正誤表

2024年目標 TAC建築士講座

級	一級建築士 学科
科 目	構造・計画・環境・施工
教 材	構造・計画・環境・施工のテキスト・項目別問題集

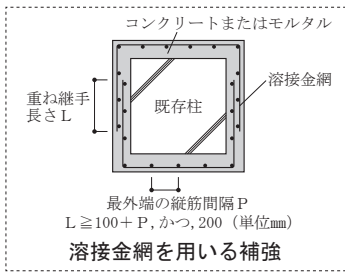
日付	頁	誤			正
4/15	構造 項目別問題集 P439	No. 690 の解説の「同上。」を以下に訂正します。以下を切り貼りしてお使いください。 鉄骨造の耐震計算ルート1 (1-1 と 1-2 がある) では、標準せん断力係数 C_0 は 0.3 以上とする。また、地震力によって柱に生じる応力を割増した設計用応力について「$\text{応力度} \leq \text{許容応力度}$」を確認しなければならない。			
	計画 項目別 問題集P87	No. 305 の解説 同上。			No. 303 と同じ。
	環境テキスト P137の28行目	スライドの表中、「複層ガラス」の「遮音性能」 ○			×
	環境 項目別 問題集P121	No. 328 の解答 (空欄)			○
	環境 項目別問題集 出題年度・番号	P140	No. 382	Feb-17	H2517-2
		P146	No. 400	Apr-17	H2517-4
		P252	No. 706	Jan-17	H2517-1
		P254	No. 710	2517-3	H2517-3
	施工テキスト P251の29行目	表中、「ボルトの径 16 mm 以上」の「ボルト径に 加える大きさ (mm)」 1.6			1.5
	施工テキスト P405の13行目 図及び右欄	「溶接金網を用いる補強」の図を差し替えてください。 右図を切り貼りしてお使いください。 また、右欄の 「  溶接金網の重ね継手長さは1節半以上、かつ 150 mm 以上とする。」 を削除してください。
